基準地震動の策定に関する審査における不確かさの反映の具体例

令和 3 年 2 月 3 日
原子力規制庁

令和 2 年 1 2 月 1 6 日の原子力規制委員会において、「基準地震動の策定に係る審査について」(参考資料) が取りまとめられた。その際の審議において、今後、技術的な内容について説明を加えていく必要があるとの指示があったので、審査の具体例として、大飯発電所の基準地震動の審査を取り上げ、報告する。内容は、基準地震動のうち、「敷地ごとに震源を特定して策定する地震動」の「FO-A～FO-B～熊川断層による地震」の断層モデルを用いた手法に基づく地震動評価の審査について説明する。

図表4 「断層長さ及び断層幅」 への不確かさの反映

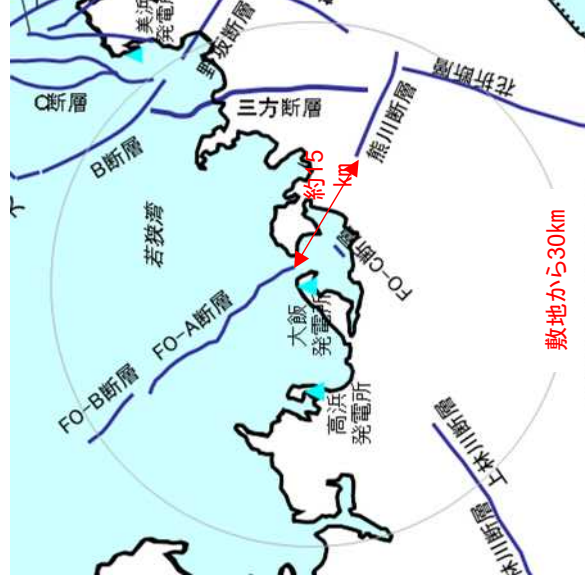
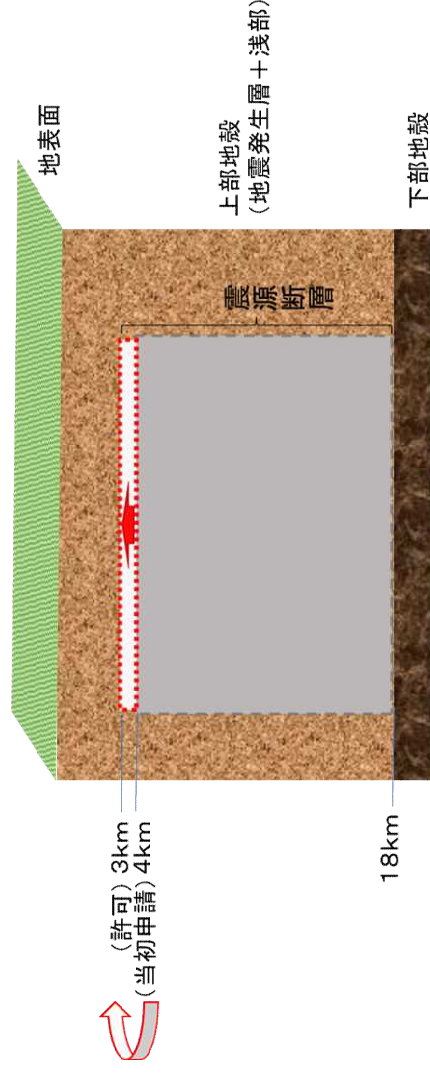
○事業者の当初の申請では、「FO-A～FO-B断層」(断層長さ約35km)と「熊川断層」(断層長さ約14km)との間には、約15kmの離隔があったことから連動は考慮されていなかったものの、以下の観点から、両断層を連動(断層長さ約63.4km)させた。

- ・両断層は敷地の前面に位置しており、連動させた場合に地震動評価の影響が大きいこと
- ・両断層の間には断層の有無が不明瞭な区間が相当有り、走向・傾斜等の観点から、連動破壊を否定することが難しいこと

○上端深さ・下端深さは、事業者の当初の申請では4km・18kmに設定していたが、速度構造や微少地震の発生状況を考慮して、評価結果が厳しくなるように上端深さは3kmに見直した。

図表6 断層の連動（断層長さの増大）による
地震動評価結果への影響

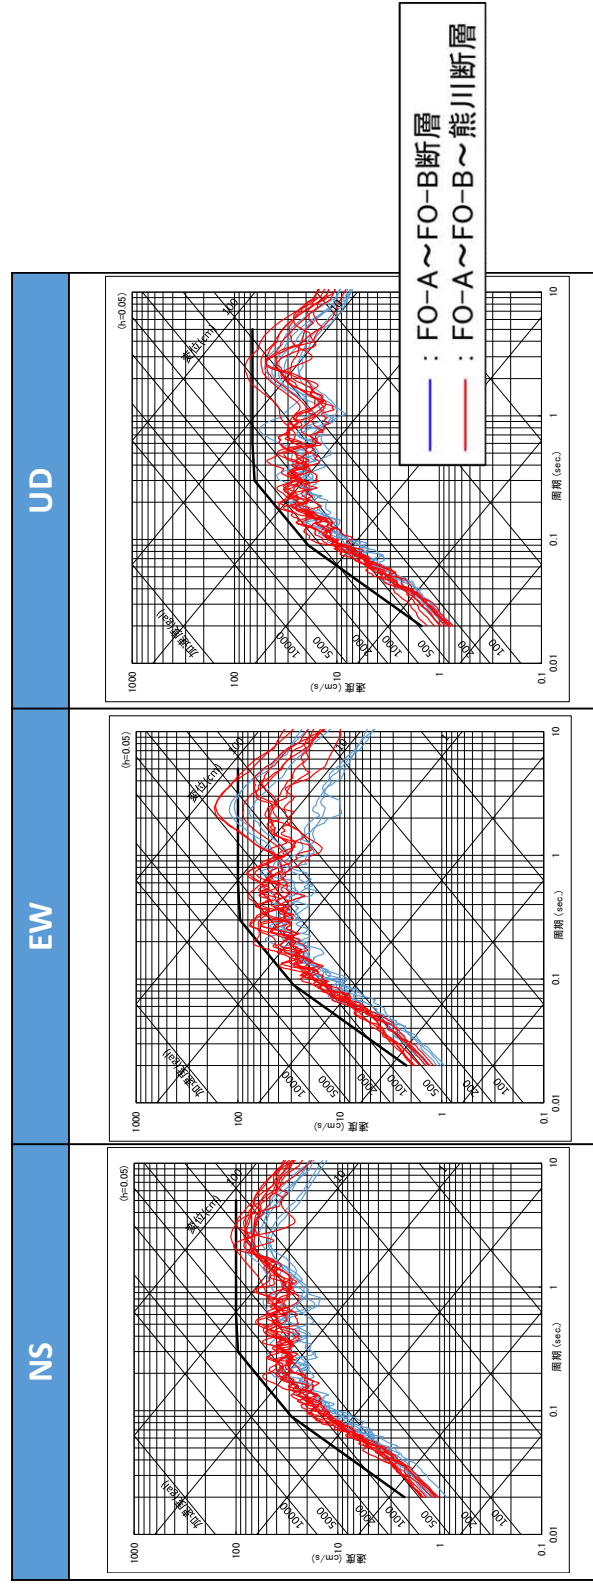
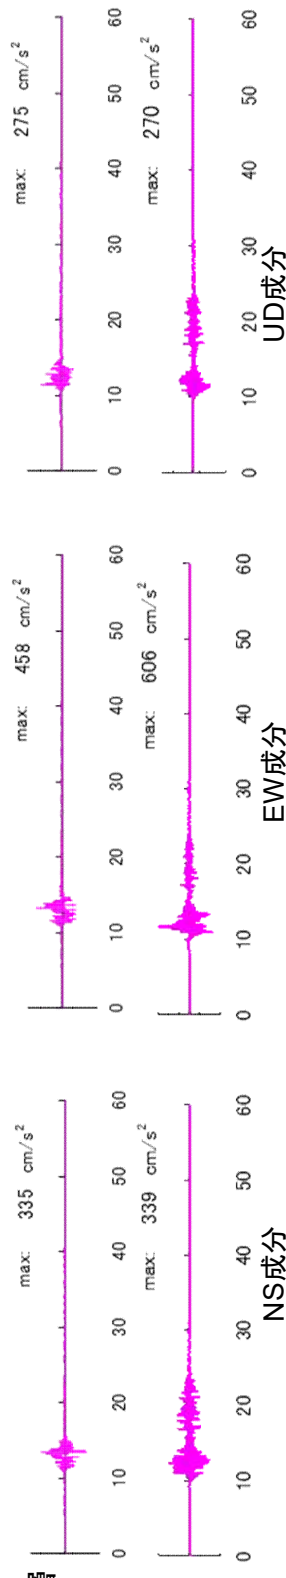
FO-A～FO-B～熊川断層(3連動)による地震動は、FO-A～FO-B断層(2連動)による地震動に比べ周期全体にわたり大きい傾向である(敷地と断層の位置関係により、各成分に分配される割合は変化する)。
FO-A～FO-B～熊川断層による地震の最大加速度は、破壊開始点②としたケースにおけるEW成分606galである。これは、FO-A～FO-B断層による地震の最大加速度458galの約1.32倍であった。

図表7 断層上端深さの見直し（断層幅の増大）による地震動評価結果への影響

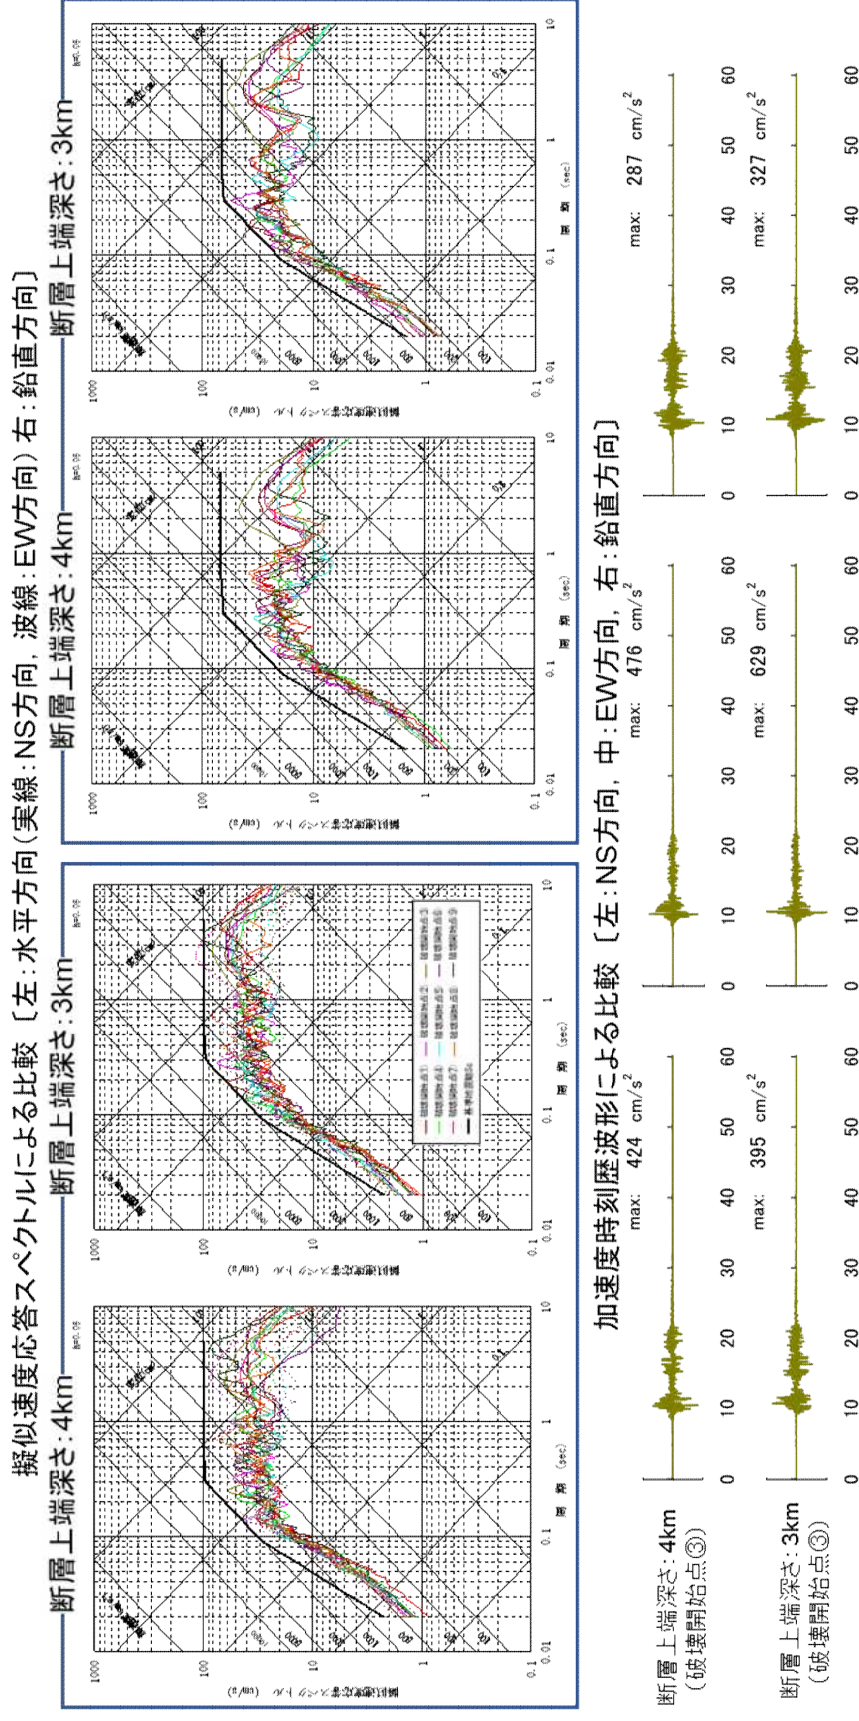
FO-A～FO-B～熊川断層（3連動）による地震動（ただし、事業者の当初の申請時の評価であり、参考扱い）は、断層上端深さ4kmを基本とし、不確かさとして断層上端深さ3kmを評価していた。断層上端深さを3kmとした際の地震動評価結果の最大加速度は、破壊開始点③ケースにおけるEW成分の629galで、断層上端深さを4kmとした際の地震動評価値476galの約1.32倍であった。これは、上端深さを4kmから3kmに変更することにより震源断層面積が大きくなることの影響よりも、アスペリティの位置が敷地に近づくことの影響が大きい。

図表8 アスぺリティの断面図及び地震動評価結果への影響度

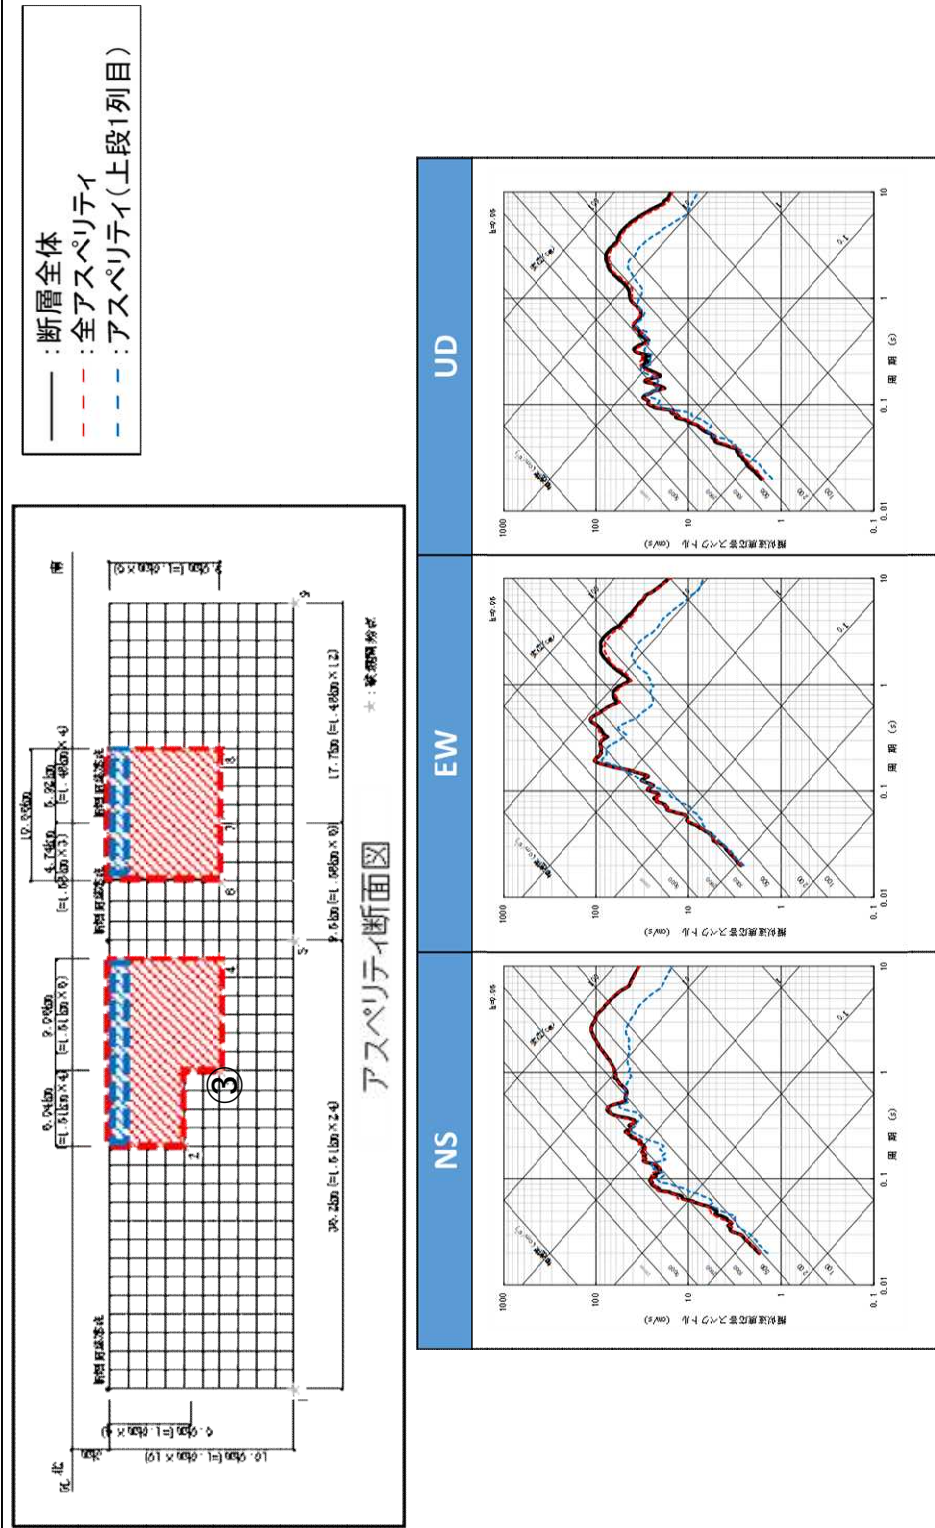
敷地での地震動が厳しいものになるよう、「基本ケース」において、地震動評価結果に大きく影響するアスぺリティを断層面の最も浅い位置に配置した。

FO-A~FO-B~熊川断層(短周期の地震動レベルを1.5倍したケース;破壊開始点③)の地震動評価結果について、領域毎の地震動評価結果への影響度を分析すると、最も浅部に位置するアスぺリティ(上段1列目)の影響が大きく、特に短周期領域で顕著になっていることが分かる。

図表11 断層の上端深さ、断層の連動、短周期の地震動レベルにかかる
不確かさを反映したことによる地震動評価結果（最大加速度）

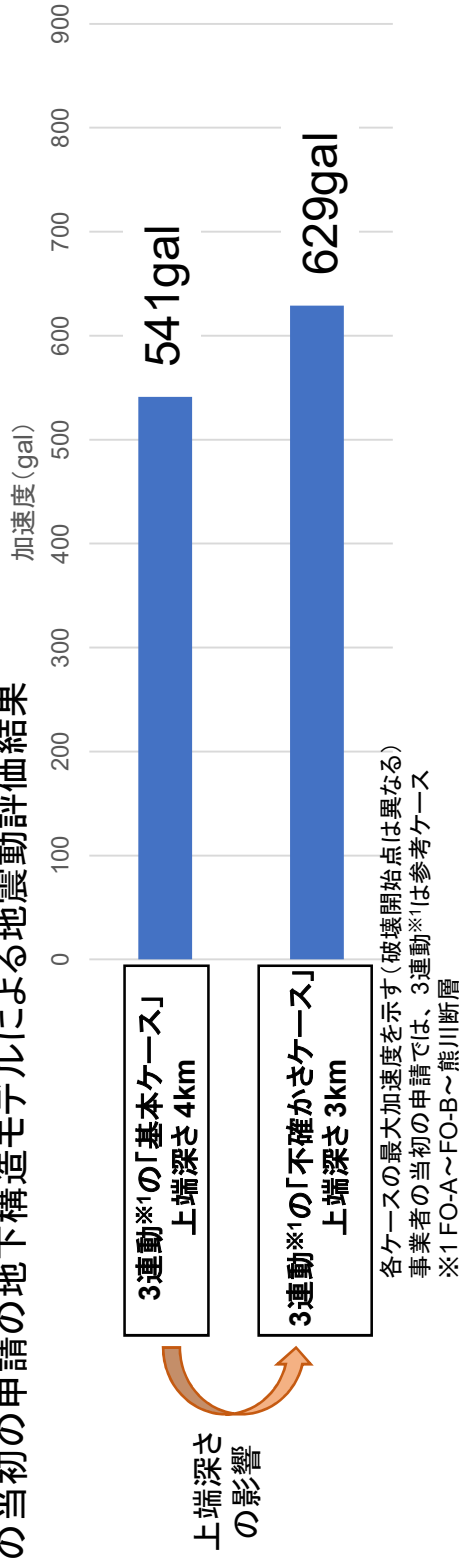
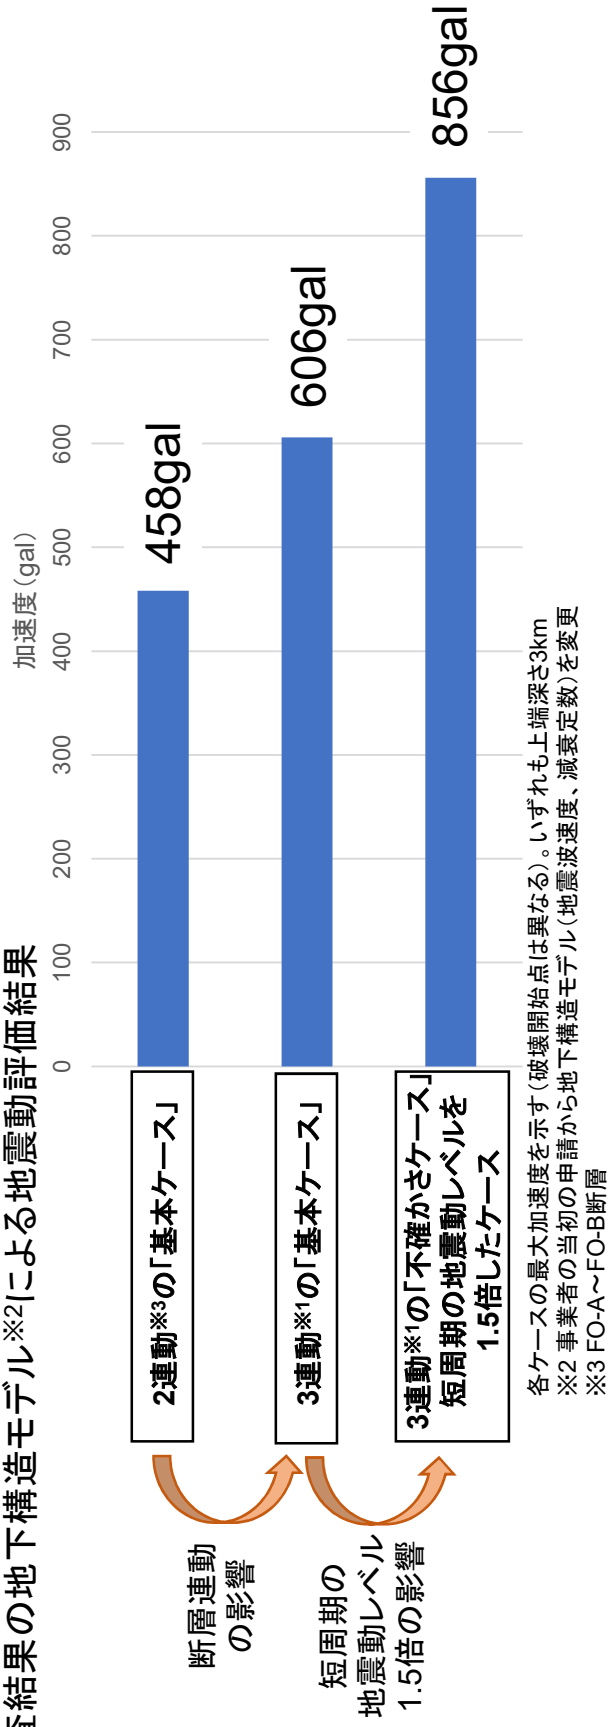
断層の上端深さ、断層の連動及び短周期の地震動レベルについて、評価結果が厳しいものになるように
設定した結果、最大加速度の値が大きくなり、保守的な評価となった。
